Betreft: Zienswijze aangaande het ontwerp-wijzigingsplan 'Buitengebied Steenberg,
wijziging Kladvijk 1' (NL.IMRO.0851.bgWPkldwck-o001), gepubliceerd 27-12-2023,
gemeentebld 2023, 557150. Reactietermijn 07-02-2024.

Betreft: Zienswijze aangaande het ontwerp-wijzigingsplan 'Buitengebied Steenbergen, wijziging Kladvijck 1' (NL.IMRO.0851.bgWPkldwck-o001), gepubliceerd 27-12-2023, gemeentebblad 2023, 557150. Reactietermijn 07-02-2024.

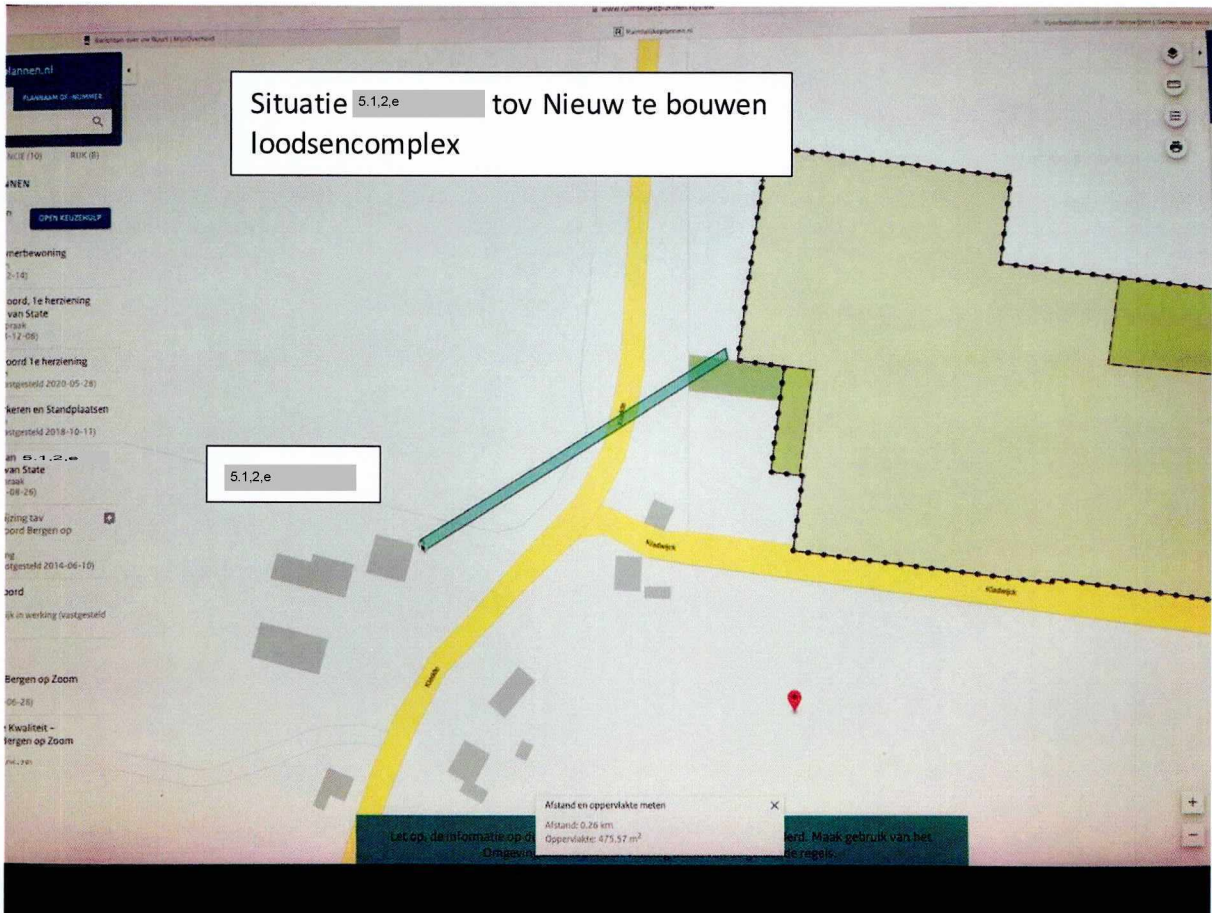
Zicht in westelijke richting. Open en weids karakter, natuurlijk en geen bebouwing van kassen etc.
